Zakład Unieszkodliwiania Odpadów Komunalnych Spytkowo Sp. z o.o.

Propozycje odpowiedzi do postępowania nr 2728/2023

Propozycja odpowiedzi na pytanie złożone w postępowaniu prowadzonym w trybie przetargu nieograniczonego na podstawie art. 132 pn. „Dostawa trzech samochodów dostawczych”

2728/2023/Pytanie 1

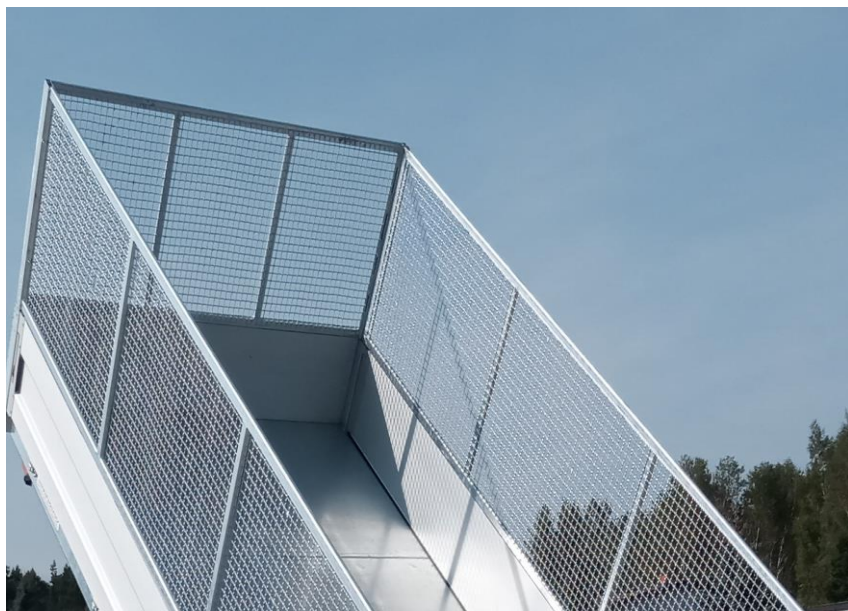
Parametr wyposażenia: Zabudowa z otwartym dachem, brak poprzeczek (możliwość przewozu towaru powyżej wysokości zabudowy). To zabudowa ma być całkowicie bez dachu czy dach ma mieć opcje suwania.

Przez „otwarty dach” Zamawiający rozumie otwartą przestrzeń nad zabudową. Z racji, że pojazdem mogą być przewożone ładunki wyższe niż zabudowa, zamawiający nie dopuszcza zastosowania dodatkowych poprzeczek poza ścianami bocznymi, ścianą przednią i ścianą tylną. Zamawiający nie wymaga dachu.
